ons kenmerk : 16.10002-ED-U2021-
uw brief d.d. : 15 juli 2016 (datum ontvangst aanvraag)
uw kenmerk :
behandeld door : Cluster vergunningen
doorkiesnummer : 0117-457000
onderwerp : Ontwerp omgevingsvergunning fase 1
bijlage(n) : Diversen

De aanvraag gaat over Boulevard de Wielingen 34/Kievitenlaan 1 te Cadzand-Bad. **Het betreft een gefaseerde aanvraag (fase 1).** Uw aanvraag is geregistreerd onder nummer U1-2016167. In deze brief informeren wij u over de beslissing die wij op deze aanvraag hebben genomen.

Omgevingsvergunning
handelen in strijd met regels ruimtelijke ordening ten behoeve van een
‘Gemakswinkel, Boulevard de Wielingen 34 e.o.
te Cadzand-Bad’
(identificatienummer: NL.IMRO.1714.ogbouldewiel34cdz-ON01)

Sluis, 9 juli 2024

Figuur 6 | Knelpunten rijcurve-analyse.

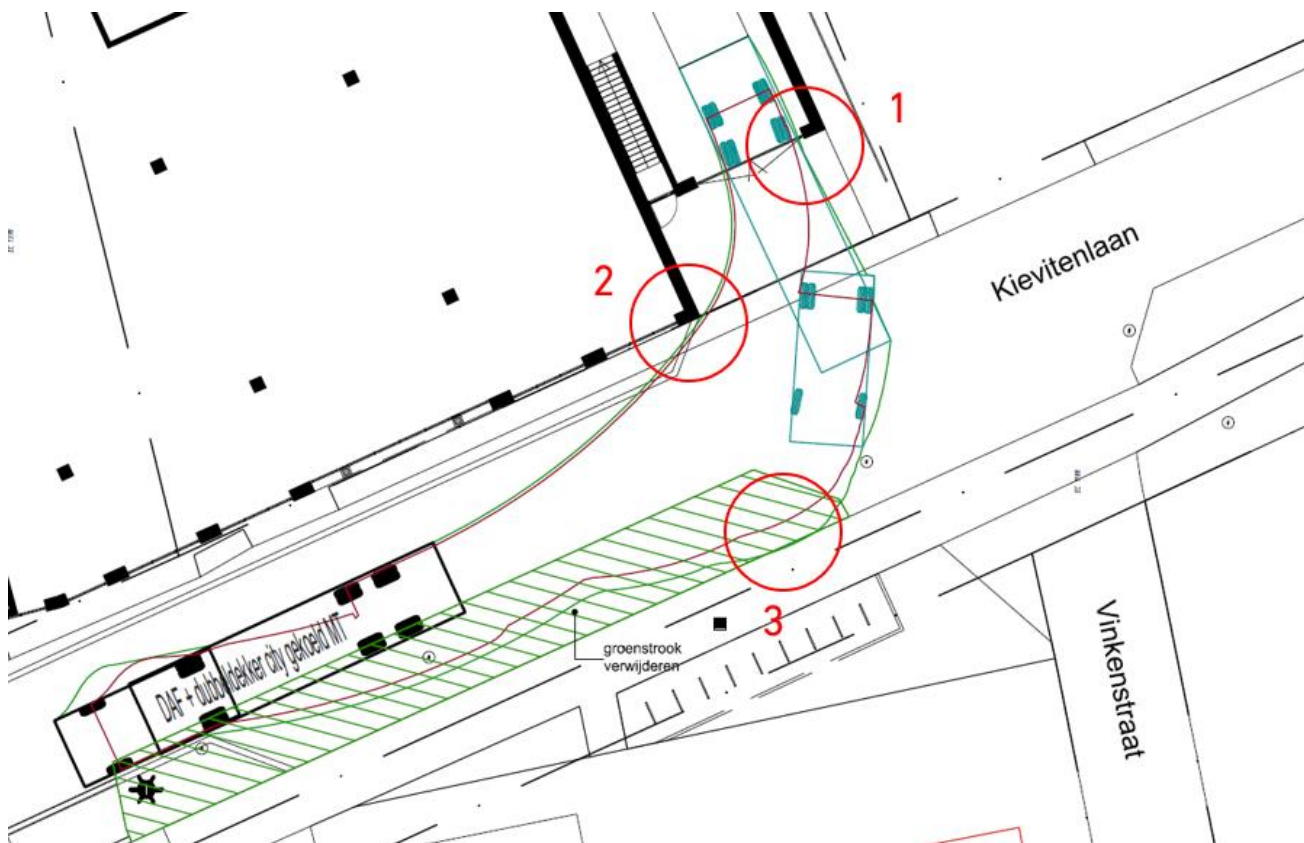
In de rijcurvesimulatie zien we meerdere knelpunten die de haalbaarheid van het ontwerp in de weg zitten. In figuur 6 is de rijcurvesimulatie weergegeven, met daarop de locatie van de knelpunten aangegeven. Onder de figuur lichten we de knelpunten toe.

We zien dat er bij het opstellen van de rijcurve-analyse met een aantal zaken geen rekening is gehouden. Zo is er geen rekening gehouden met schuwafstand, de afstand tussen het voertuig en de omgeving waar een chauffeur rekening mee houdt tijdens het besturen van het voertuig. In de rijcurve is te zien dat het voertuig onrealistisch dicht bij de bebouwing komt.

Daarnaast is de simulatie uitgegaan van de bestaande grens tussen de groenstrook en het voetpad. De groenstrook heeft een belangrijke functie, namelijk het beschermen van kwetsbare voetgangers. Als de groenstrook wordt verwijderd ten behoeve van de bevoorrading verdwijnt de beschermende werking van de buffer. Er ontstaat dan één groot verhardingsvlak van bijna tien meter breed. Daardoor ontstaat de kans dat er geparkeerd wordt op de brede verharding, waardoor het in- of uitrijden belemmerd wordt. Ook is er dan voor voetgangers geen aparte ruimte meer in het straatprofiel waardoor ze niet beschermd zijn.

Figuur 7 | Rijcurvesimulatie Juust.

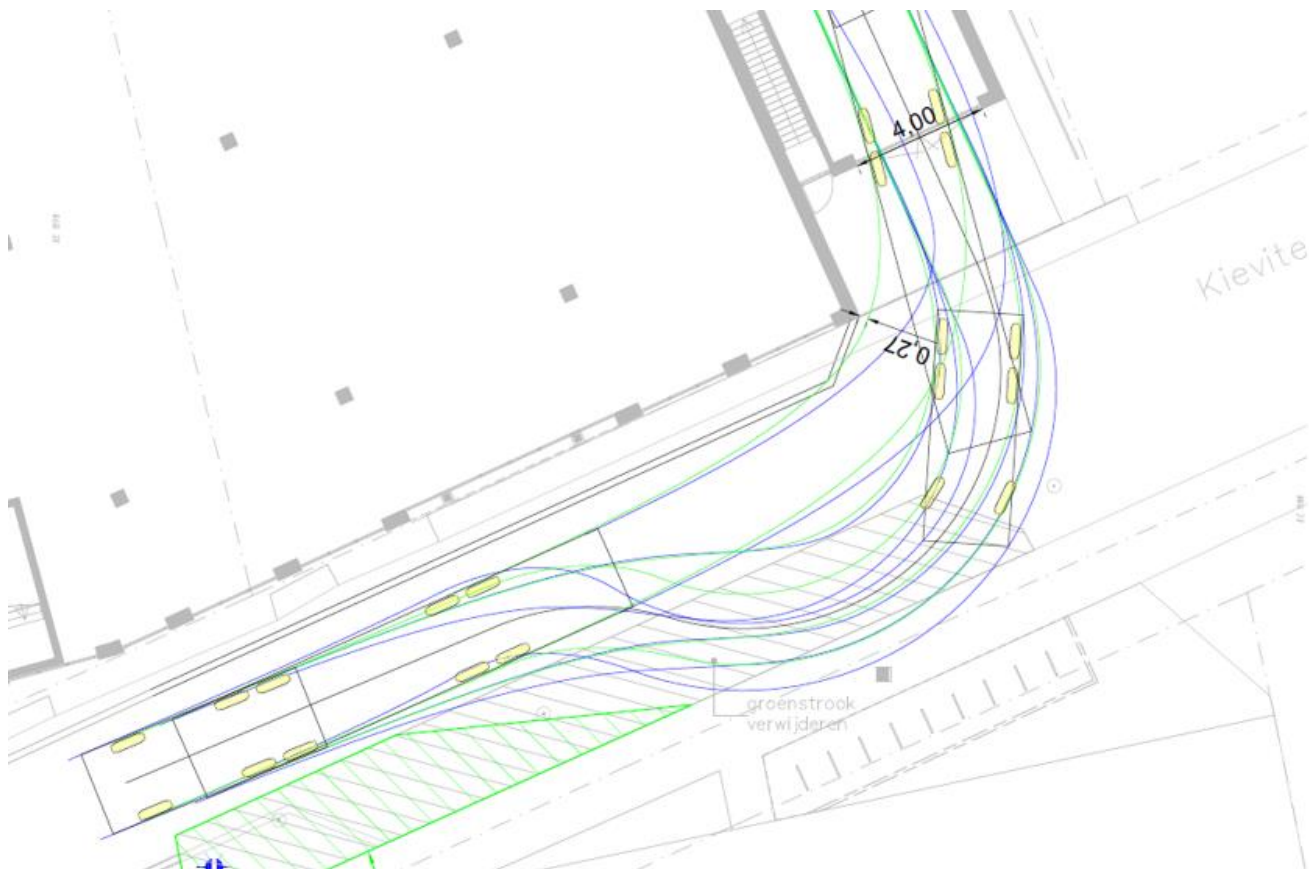
Als er wel rekening gehouden wordt met de eerder genoemde schuwafstand, is het gevolg dat er meer ruimte benodigd is voor de manoeuvres van het voertuig. Als controle daarvan hebben we een tweede rijcurvesimulatie uitgevoerd op basis van de situatietekening, om te analyseren of er nog andere mogelijkheden bestaan. Een uitgangspunt hierbij was dat er rekening gehouden werd met een schuwafstand tot randen van de bebouwing. In figuur 7 is deze rijcurvesimulatie weergegeven.

Op basis van de aan- en afrijroute en de voorgestelde rijcurve-analyse stellen we dat het voorstel van de ontwikkelaar niet realistisch is. Er zijn meerdere aanpassingen nodig aan de openbare ruimte om de route veilig af te leggen en het laad- en losdock te bereiken. De aanpassingen (het verwijderen van groenstroken) zorgen voor een verminderde verkeersveiligheid bij voetgangers, omdat de buffer tussen gemotoriseerd verkeer en voetgangers vervalt.

Figuur 14 | In te korten groenstrook op de Kievitenlaan.

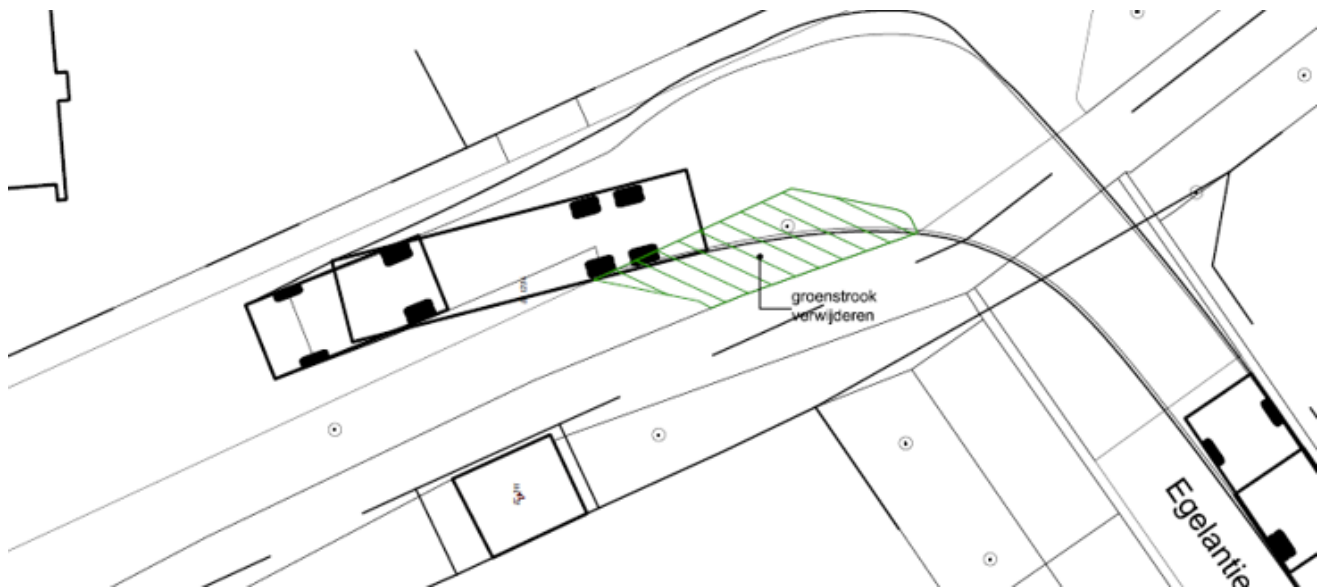
De overgebleven ruimte is te krap voor autoverkeer om te passeren, maar voor fietsers is dit voldoende. Autoverkeer heeft daarnaast de mogelijkheid om via de Egelantierlaan en Leeuwerikenlaan te rijden. De benodigde aanpassingen aan de openbare ruimte beperken zich tot het inkorten van de groenstrook op het kruispunt tussen de Kievitenlaan en Egelantierlaan. Dit is weergegeven in figuur 14.

We adviseren om het laden en lossen op straat te organiseren. Deze oplossing is inpasbaar met beperkte fysieke aanpassingen aan de openbare ruimte en is verkeerskundig acceptabel. Fietzers kunnen nog steeds passeren, en voor auto's is er een alternatieve route nabij. In de huidige situatie wordt voor omliggende horeca het laden en lossen ook op straat uitgevoerd. Er is risico op andere nadelen op de directe omgeving, zoals tijdelijke geluidsoverlast.

Ad 5.

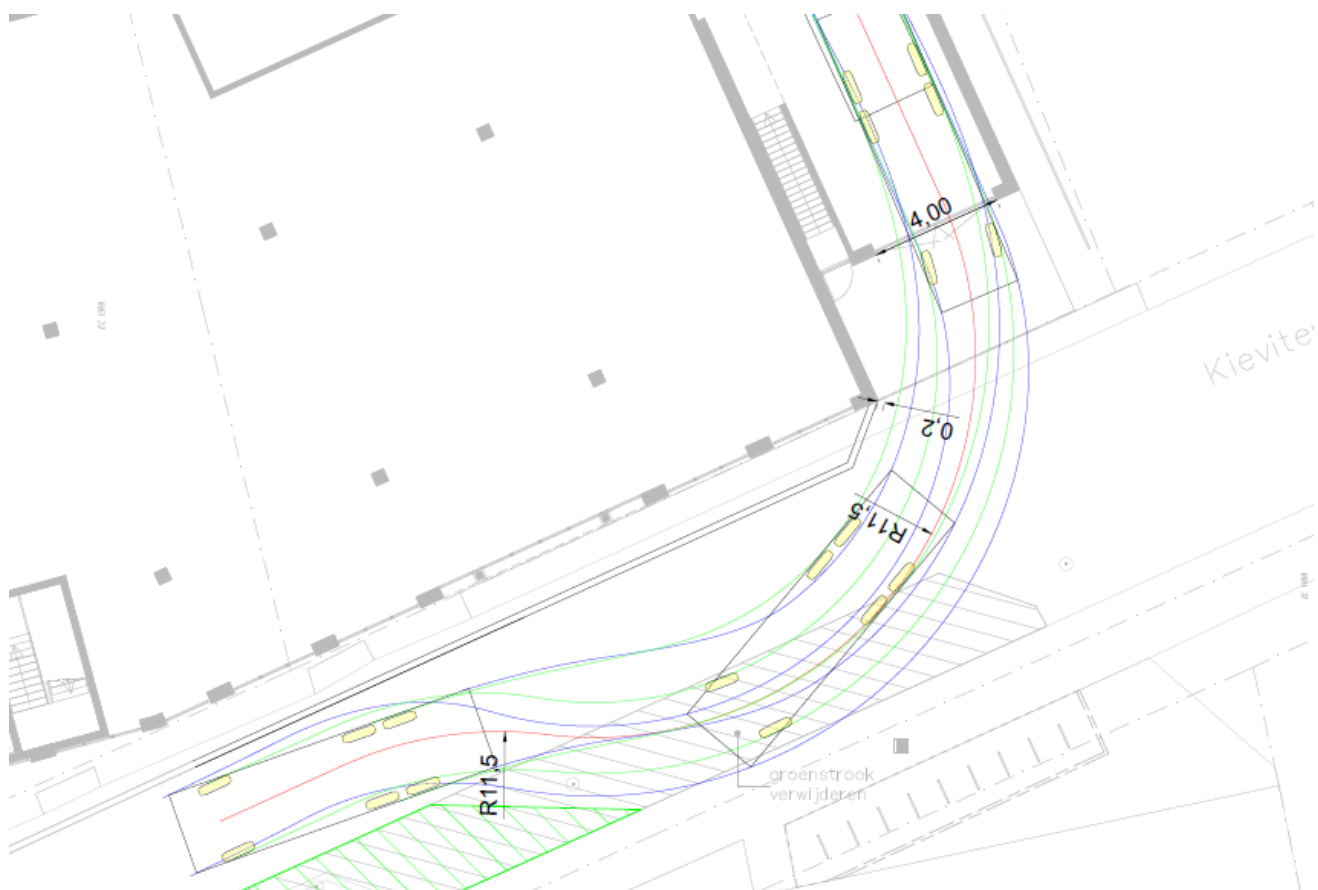
Deze variant is inzichtelijk gemaakt op bijgevoegde overzichtstekening (bijlage 2). Om deze variant te beoordelen is ter plekke proefgereden met een 16,5m lange truck met oplegger (zie voor foto's bijlage 1). Gebleken is dat de draai vanaf de Egelantierlaan de Kievitenlaan op mogelijk is, mits een klein deel van de groenstrook wordt verwijderd. Dit is op de tekening in bijlage 3 aangegeven. Ook is op die tekening aangegeven welke maatregel noodzakelijk is in de Kievitenlaan, namelijk het fors inkorten van de daar aanwezig groenstrook zodat ter plaatse van de laad- en loshof een wegprofiel van 7 meter breed beschikbaar is. Overigens is dit laatste noodzakelijk voor alle bekeken varianten. Voor deze variant kan de conclusie worden getrokken dat de vrachtauto minimaal achteruit hoeft te rijden met optimaal zicht voor de chauffeur. Deze variant heeft dan ook verreweg de voorkeur. Als compensatie voor het weghalen van het groen zou gedacht kunnen worden aan afzooming van het Duinplein aan de Oostzijde met enkele groenstroken met bomen in de lijn met reeds aanwezige plantvakken.
